NEWS Aftermarket

AM01 / 2019

Modification des mâchoires de frein et des ressorts de traction pour le demi-essieu BPW MVBFST 10010 et le demi-essieu autosuiveur BPW MVBFLST avec frein SN 4218

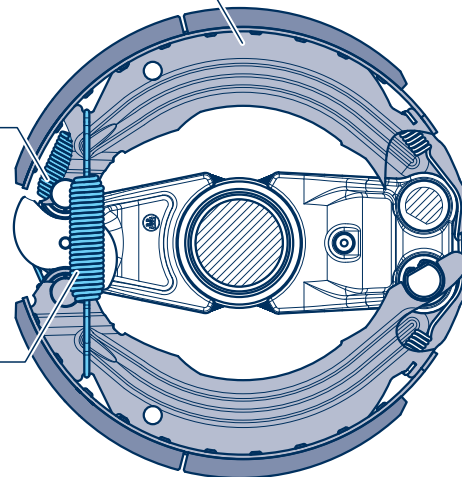
Ancienne mâchoire de frein cpl. : 05.091.46.32.1

remplacée par

Nouvelle mâchoire de frein cpl. : 05.091.46.41.1

Ancien ressort de traction : 03.397.34.20.0

remplacé par

Nouveau ressort de traction : 05.397.34.22.0

Ancien ressort de traction : 03.397.46.14.0

remplacée par

Nouveau ressort de traction : 05.397.46.15.0
